REVISIÓN TÉCNICA DE PROYECTOS EJECUTIVOS, DIAGNÓSTICO PARA REHABILITACIÓN DE UNA PLANTA DE ÓSMOSIS INVERSA, Y MUESTREO DE FUENTES PARA EL ABASTECIMIENTO DE AGUA POTABLE A LA CIUDAD DE CHILPANCINGO, MUNICIPIO DE CHILPANCINGO DE LOS BRAVO, GUERRERO

INFORME FINAL

1.2 REVISIÓN DE INFORMACIÓN RECIBIDA.....	34
1.2.1 TÉRMINOS DE REFERENCIA DE LAS EMPRESAS.....	34
1.2.2 OBSERVACIONES DE LA REVISIÓN DEL PROYECTO REHABILITACIÓN DE LA LÍNEA DE CONDUCCIÓN ACAHUIZOTLA-CHILPANCINGO.....	61

1.2.3 OBSERVACIONES DE LA REVISIÓN DEL PROYECTO DE LA RED DE DISTRIBUCIÓN DE LA CIUDAD DE CHILPANCINGO DE LOS BRAVO.	79
1.2.4 PROYECTO DIVERSAS ACCIONES A EJECUTAR DENTRO DEL FORTALECIMIENTO INSTITUCIONAL DEL ORGANISMO OPERADOR PARA MEJORAR LA EFICIENCIA EN SU OPERACIÓN.....	118

Ilustración 1.3. Perfil de tramo por bombeo 1 Captación – Estación de bombeo 1

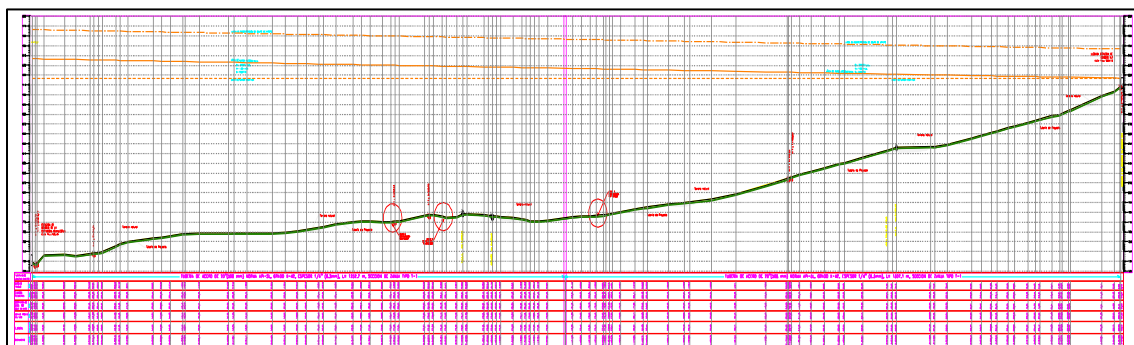
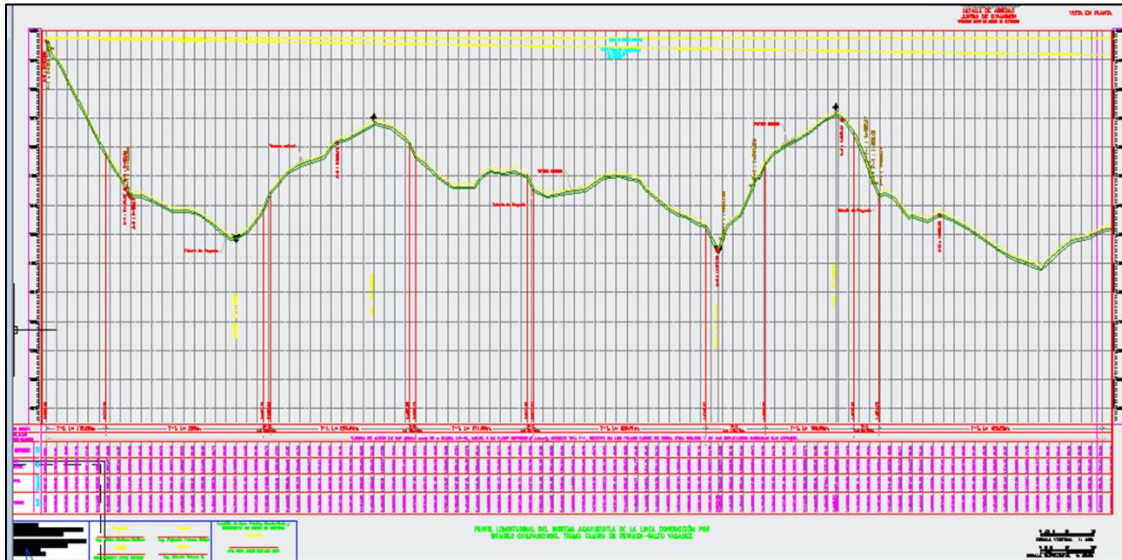
- Las VAEAS sólo se proponen en puntos altos del perfil, no se tienen su memoria de análisis, ver Ilustración 1.3 e Ilustración 1.4.

Ilustración 1.5. Afectaciones en predios

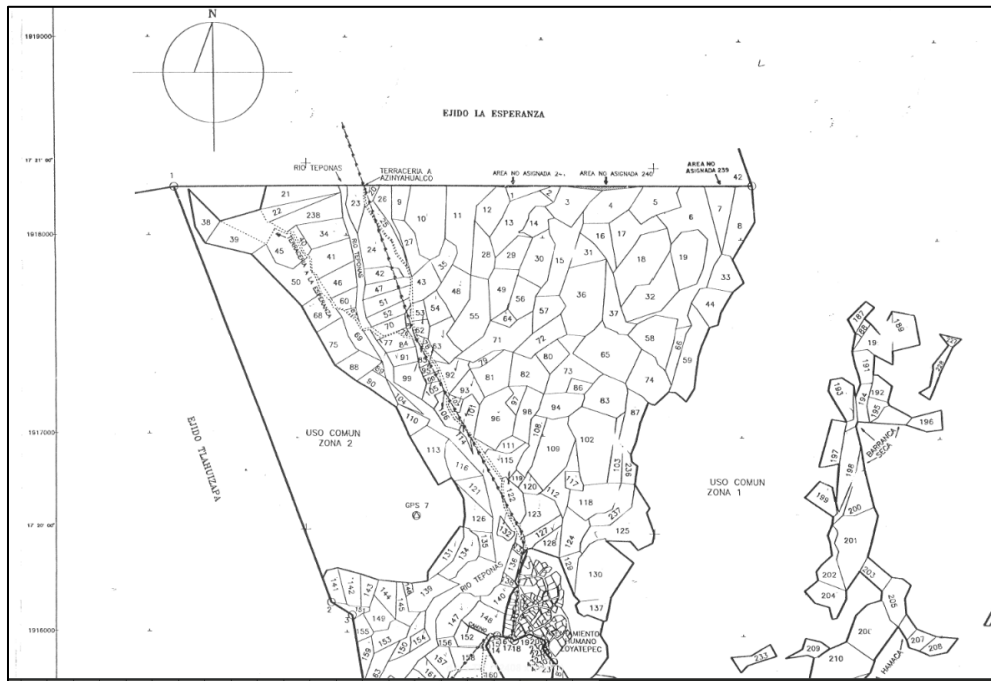
- ¿Cómo fue el proceso para que se permitiera el paso para los trabajos del levantamiento topográfico y la definición del trazo?

Ilustración 1.13. Detalle de planos mal georreferenciados

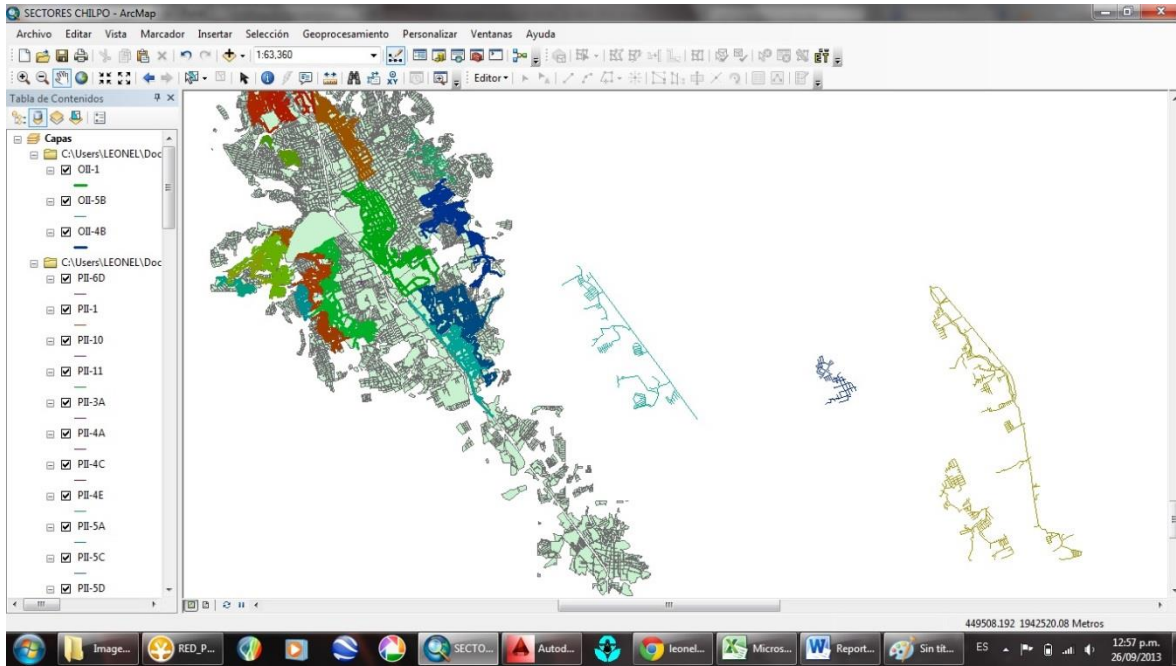
En este proceso se aprecia que existen planos de proyecto ejecutivo que se encuentran mal georreferenciados, debido a que éstos solo se presentan el dibujo en su arreglo para impresión. En estos planos, la red del sector esta girada y/o desfasada con respecto al plano base original y en algunos casos la red está dividida en varios planos que se unen entre sí, lo cual ocasiona que se pierda la georreferenciación como se observa en el detalle de la Ilustración 1.13.

Ilustración 1.17. Detalle de los sectores de la red de distribución y zonas sin red

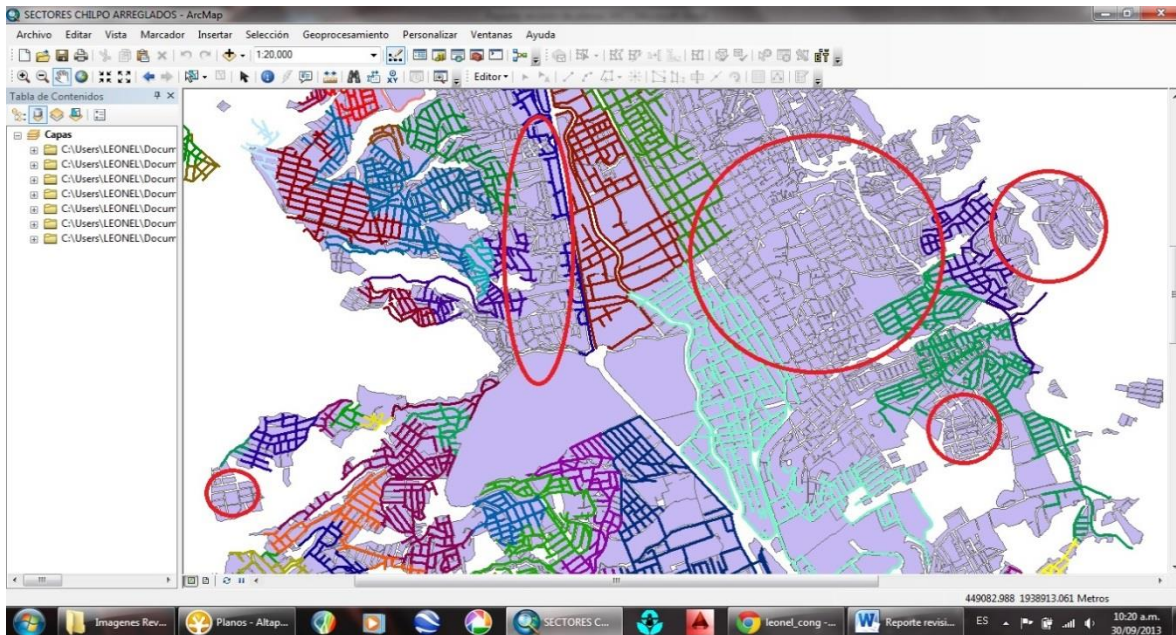
Esto confirma lo observado en la Tabla 1.38 a la Tabla 1.42 de relación de planos, donde se evidenciaba la falta de planos entregados en la zona Oriente por parte de la consultora. Se debe solicitar a la consultora la entrega de los planos faltantes para poder completar la red y realizar el análisis de la sectorización.

Ilustración 1.21. Tubería existente y nueva considerada en la sectorización

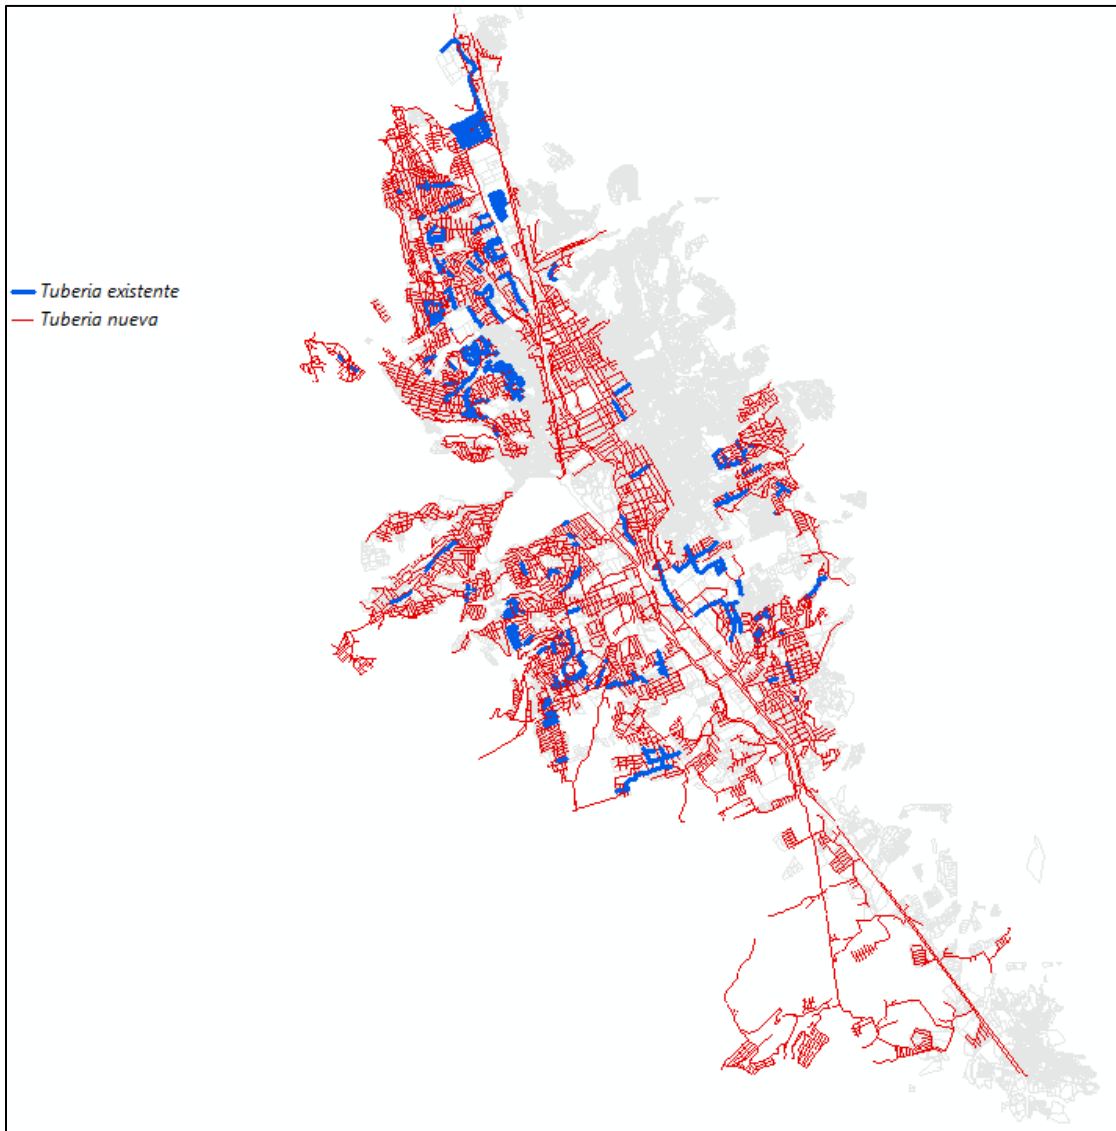
Debido a la consideración anterior de no considerar la infraestructura existente, los costos de la sectorización serán elevados.

Ilustración 1.23. Detalle de las curvas de nivel del INEGI (verde) y de la consultora VH (café) a las afueras de la zona poniente de la ciudad

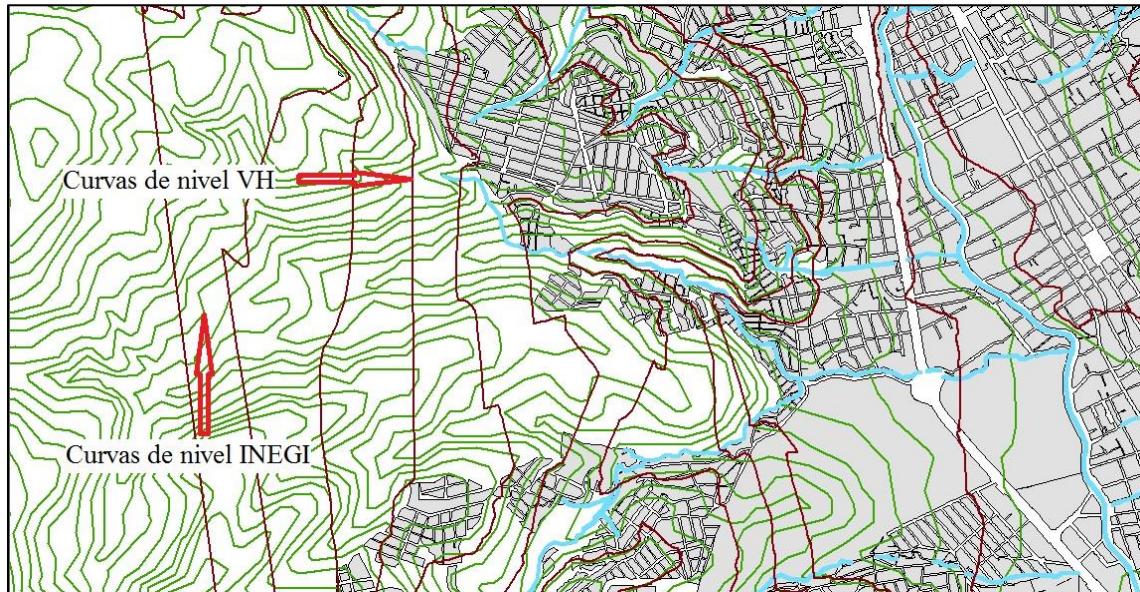
Posteriormente se compararon las curvas de nivel presentadas por la empresa con las curvas de nivel elaboradas por el INEGI, observándose que fuera de la mancha urbana las curvas de nivel de la empresa no presentan ninguna similitud con las del INEGI e inclusive son planas en su mayoría lo cual indica que en estas zonas las curvas no son confiables. Esto incumple lo establecido en los términos de referencia ya que no considera el futuro crecimiento urbano e industrial mínimo a 20 años para la delimitación del área de estudio (ver Ilustración 1.23).

Ilustración 1.24. Zona con curvas de nivel planas en barranca. Colonia Mirador "B"

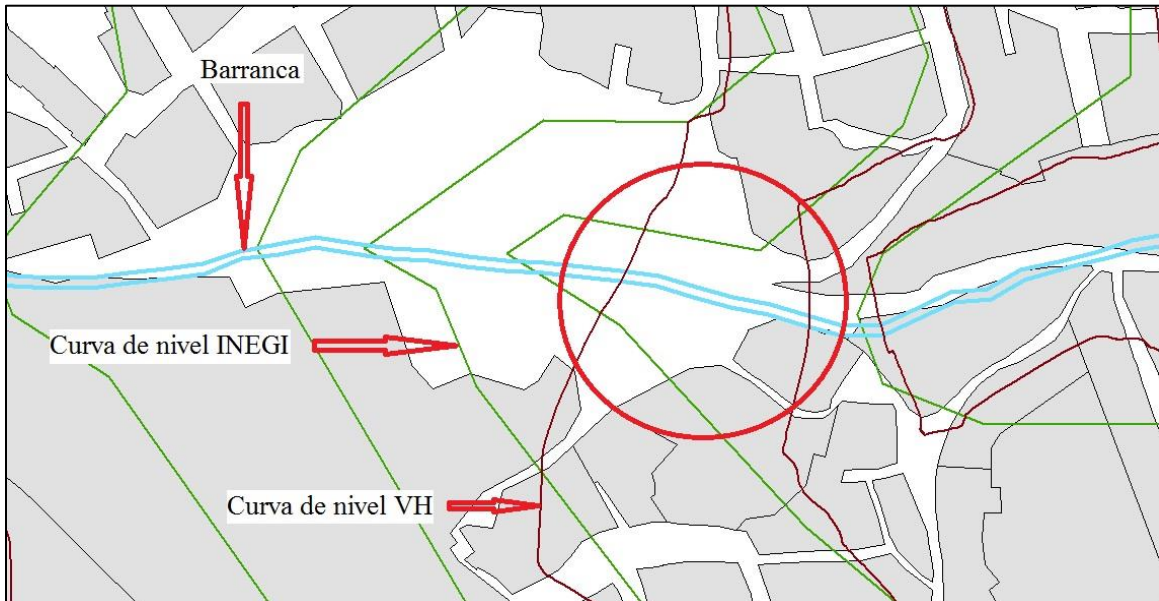
Dentro de la mancha urbana de la ciudad las curvas de nivel elaboradas por la empresa presentan una tendencia similar a las curvas de nivel del INEGI, a pesar de que las de la empresa se encuentran a cada 50 m mientras que las del INEGI están a cada 20 m. Existen zonas, como en las que se encuentran barrancas, en donde las curvas de nivel de la empresa son planas y por lo tanto no representan correctamente la topografía del lugar (ver Ilustración 1.24 e Ilustración 1.25).

Ilustración 1.31. Detalle de curvas de nivel de INEGI (verde) y de VH (morado) a las afueras de la zona poniente de la ciudad

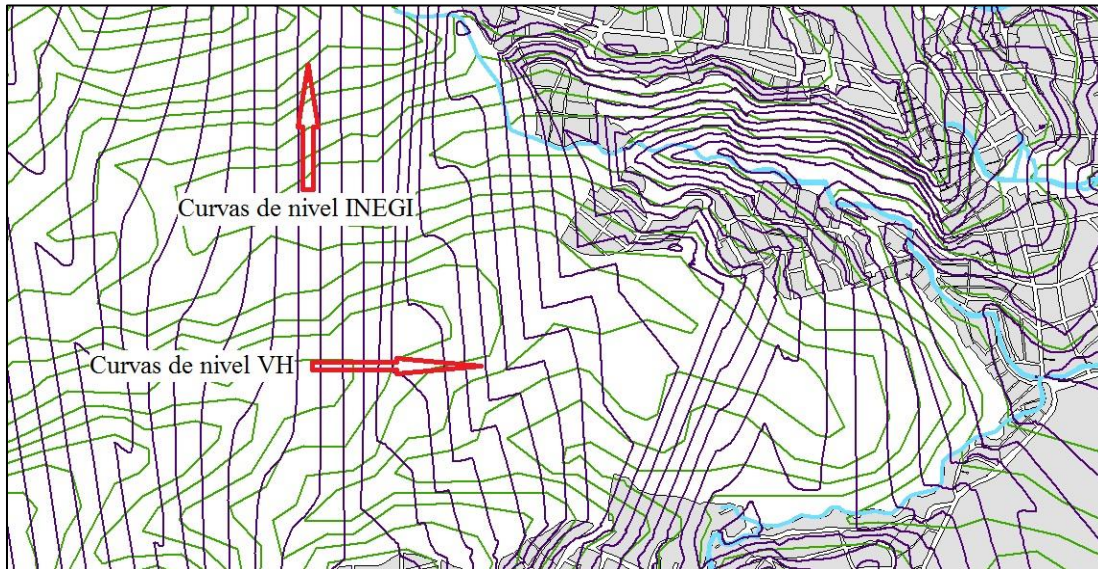
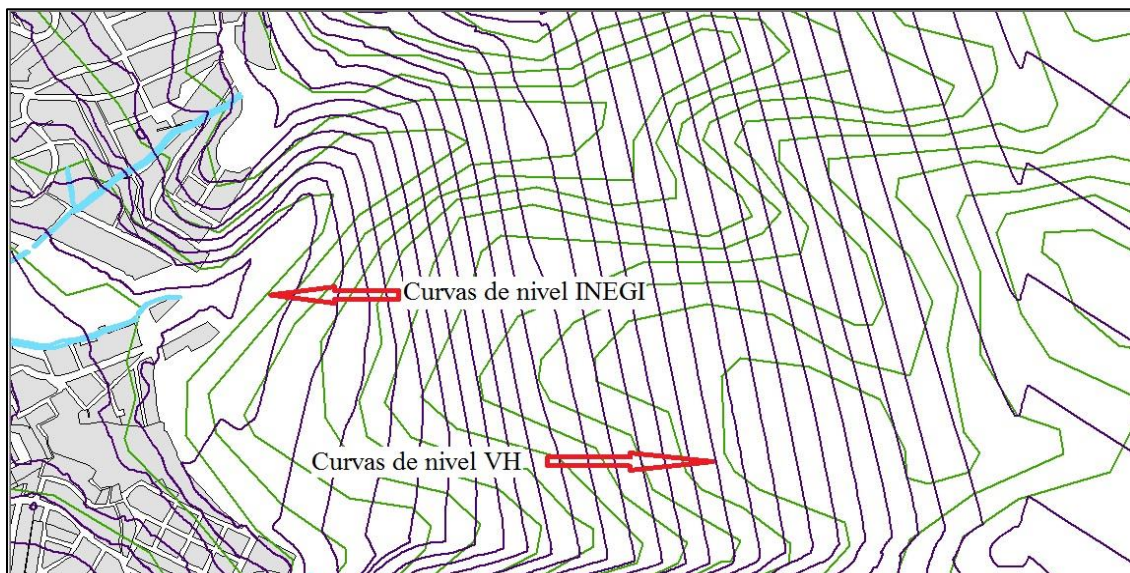
Al igual que en el plano Topografía PL GRAL.dwg, las curvas de nivel que se encuentran fuera de la ciudad se vuelven planas lo que las hace inservibles en el caso de que se presenten ampliaciones a la red derivadas de un futuro crecimiento de la mancha urbana (ver Ilustración 1.31 e Ilustración 1.32).

Ilustración 1.35. Anexos incluidos en la información digital entregada para revisión no vienen los del SIG

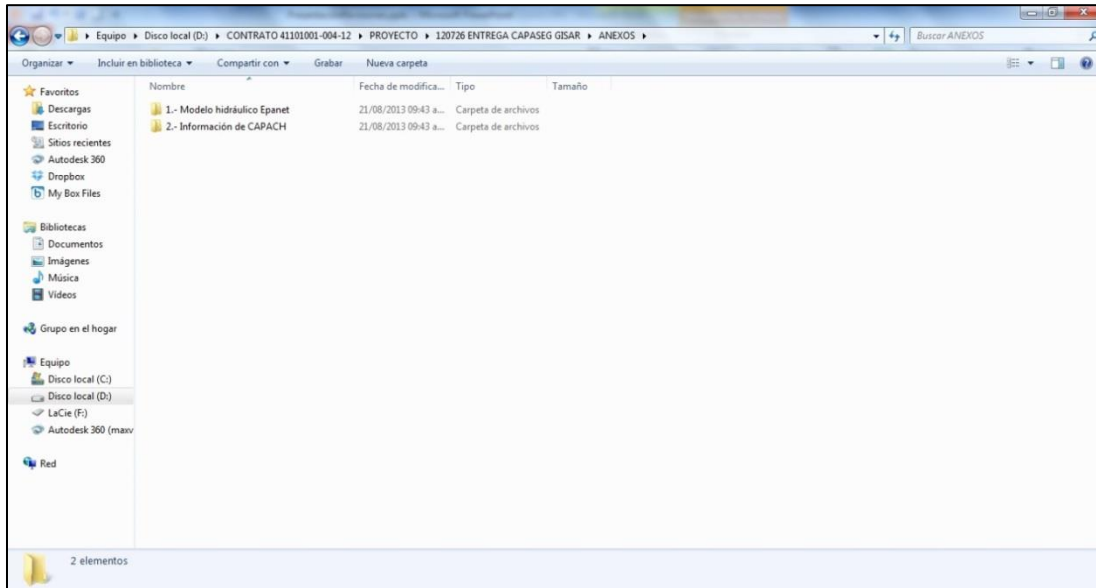
No se entregaron al IMTA los shapefiles del SIG, por lo que nos es posible su revisión, ver Ilustración 1.35.

Ilustración 1.36. Mensajes de error al ejecutar la simulación en Epanet

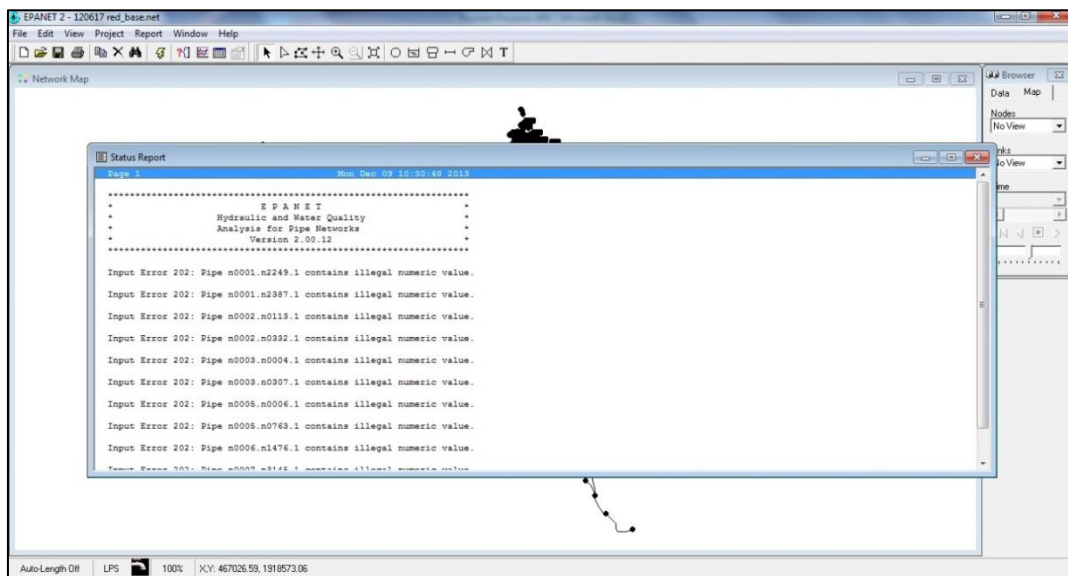
No se entregaron los archivos del modelo en Epanet funcionando, tanto de la primera simulación como de la final, por lo que los resultados no pueden ser verificados, ver Ilustración 1.36.

Ilustración 1.37. Mensaje de error al intentar cargar la red estado_actual

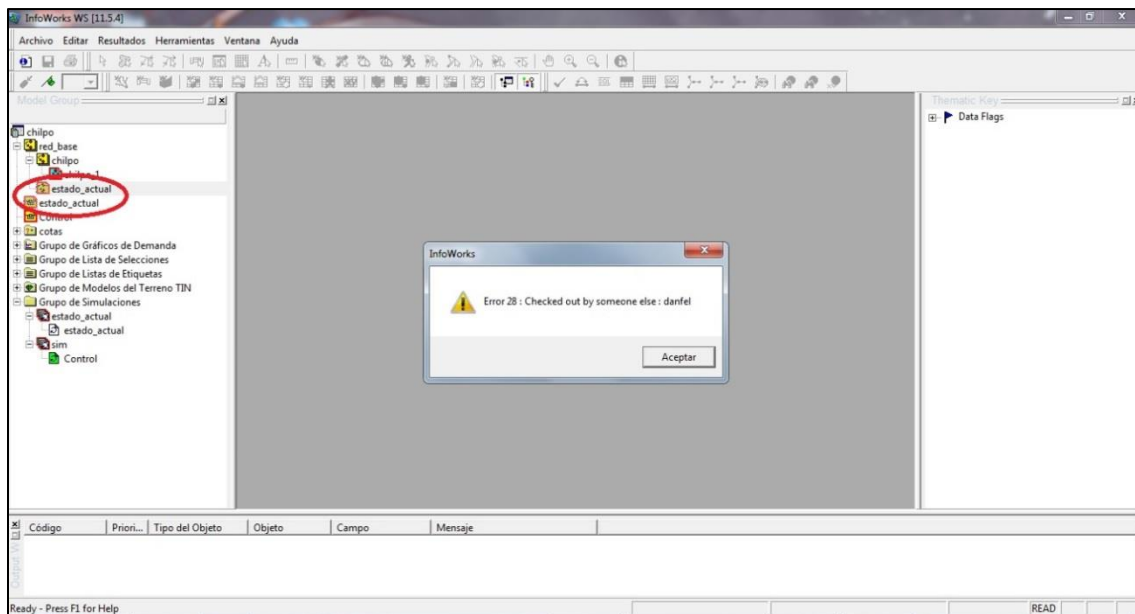
puede observar en la Ilustración 1.37, la Red y el Control de las condiciones actuales no puede abrirse debido a que no se aplicó el Check In a los mismos antes de grabarlos y entregarlos para su revisión.

Ilustración 1.38. Ventana de ejecución de la simulación, el botón “Run Simulation” se encuentra desactivado

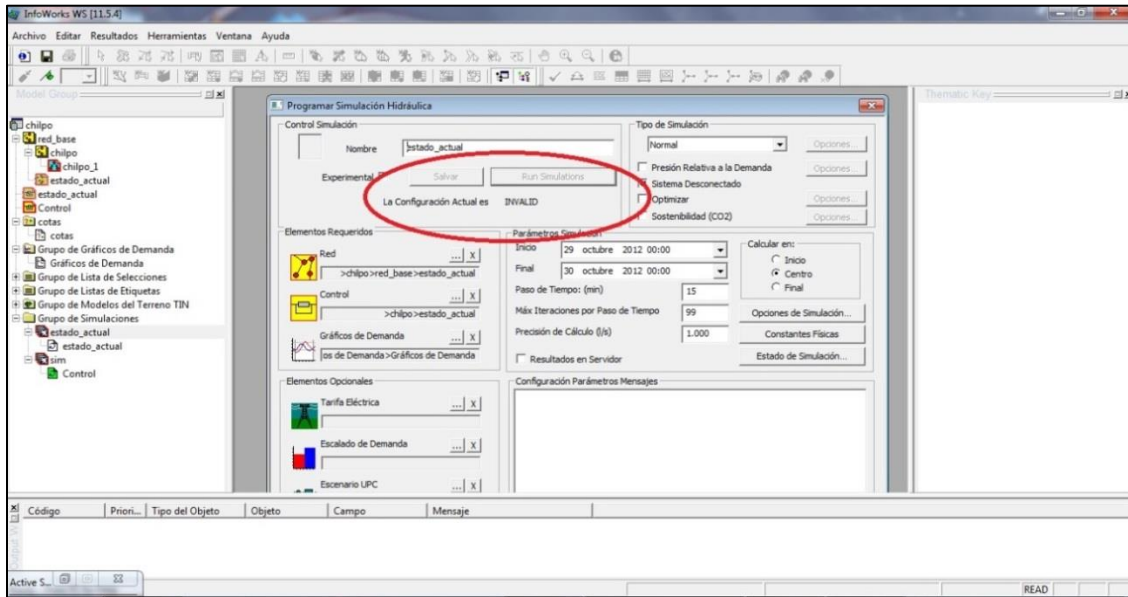
Por las mismas razones, la simulación estado_ actual tampoco puede ser re-ejecutada para poder obtener los resultados de la simulación en estas condiciones (ver Ilustración 1.38), ya que la simulación que se encuentra en el Grupo de Simulaciones está incompleta y no contiene ningún resultado.
